Pont sous rails de 23m,36 d'ouverture
à T.M. au km 74.004 de la ligne de
Remilly à Esternay.

(Acte de sabotage du 29 Juin 1944).

P.I. au Km. 74,004

Concerne : Pont du canal Km.74.004 Romilly-Esternay.

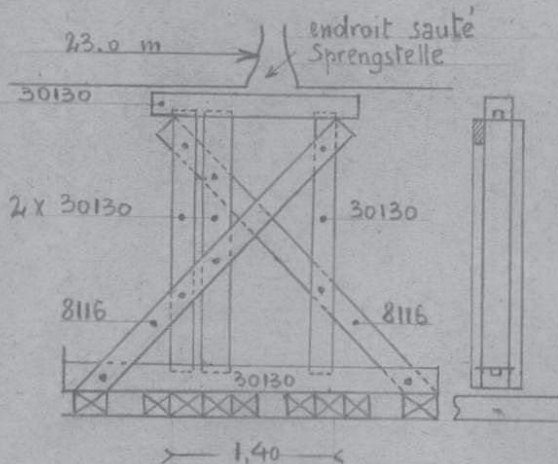
A l'occasion d'une tournée, le pont précité a été examiné et les travées provisoires vérifiées qui ont été construites par votre Section.

A notre avis, ces travées sont trop faibles et très mal construites.

Nous vous prions de les vérifier et, le cas échéant, de les remplacer par des nouvelles travées (d'après croquis).
